改善箇所説明図

基準不適合発生箇所

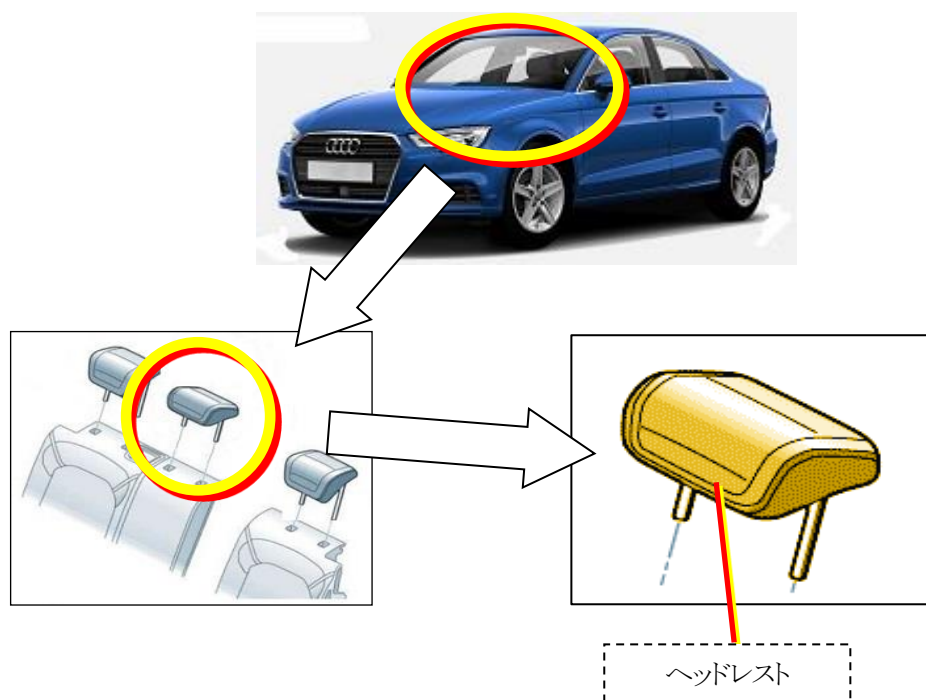
後部中央座席のヘッドレストにおいて、組立て作業が不適切なため、まくら部と取付ロッドが固定されていないものがある。そのため、衝撃発生時にまくら部分が外れるおそれがある。

全車両、ヘッドレストの取付けロッドを点検し、不適切なものは良品に交換する。

識別：車両識別プレートの下側に、黒色で直径5mm程度のマークを塗布する。
